Avis de la Mission régionale d'autorité environnementale d'Île-de-France sur le projet de réalisation géothermique dans le cadre du programme immobilier ARBORETUM à Nanterre (Hauts-de-Seine)

N°MRAe 2021 - 1670

Le présent avis porte sur le projet de réalisation d'une opération de géothermie à l'aquifère multicouche du marno-calcaire de Meudon et de la craie du Campanien située à Nanterre (Hauts-de-Seine) et sur l'étude d'impact associée, datée de février 2021. Il est rendu dans le cadre d'une demande d'autorisation de recherche d'un gîte géothermique à basse température et d'une demande d'ouverture de travaux de forage exploratoire déposées au titre du code minier par la société SCCV Astre.

Figure 2 : Plan de la ZAC des Papeteries et plan masse du projet ARBORETUM , source : étude d'impact (pages 24-25)

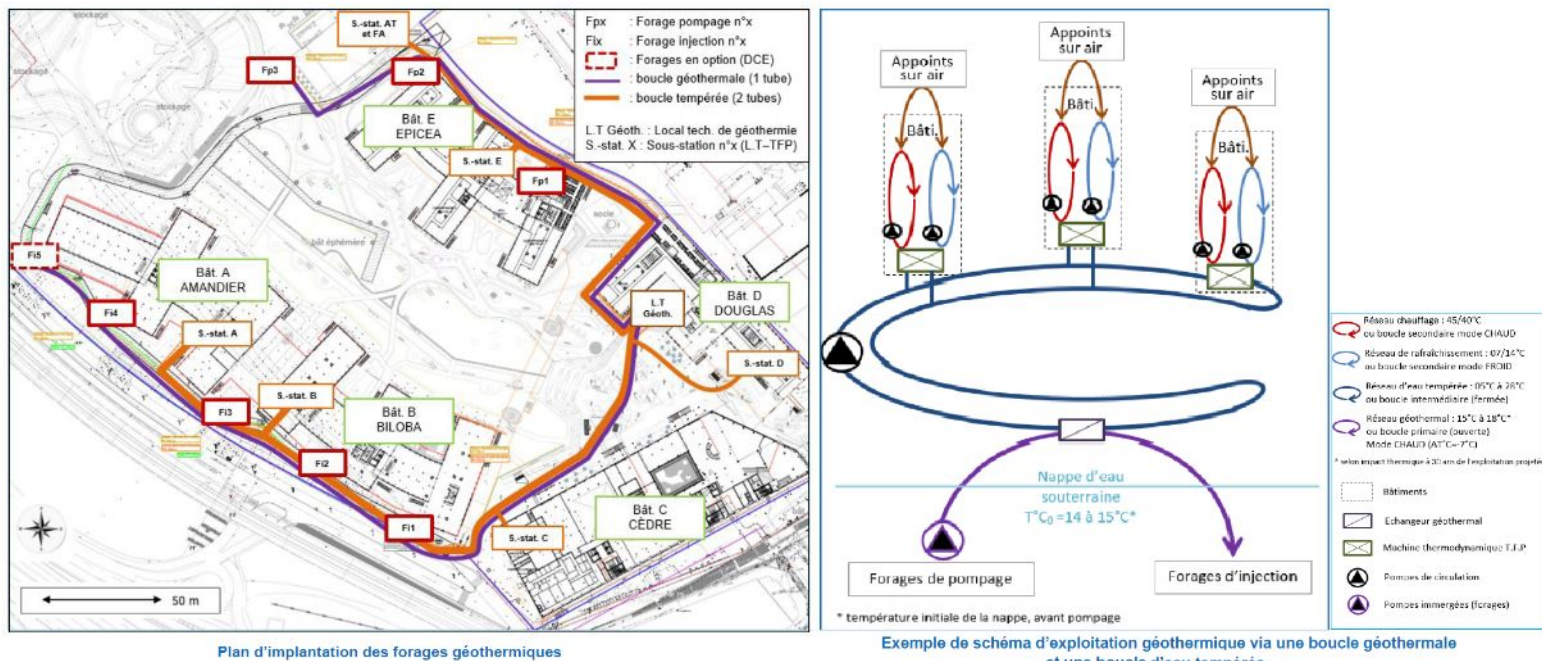
La grande majorité des bâtiments de l'ancienne entreprise de la « Papeterie de la Seine » ont été démantelés et la ZAC est en cours d'aménagement (figure 6). Cependant, l'étude d'impact n'indique pas l'état d'avancement de la réalisation de la ZAC ni son articulation avec les travaux de géothermie. De plus, aucune indication concernant le calendrier et la durée des travaux n'est fournie.

La MRAe recommande de compléter l'étude d'impact d'une présentation de l'état d'avancement de la ZAC, du calendrier du projet de géothermie et de l'articulation entre les travaux nécessaires pour leur réalisation.
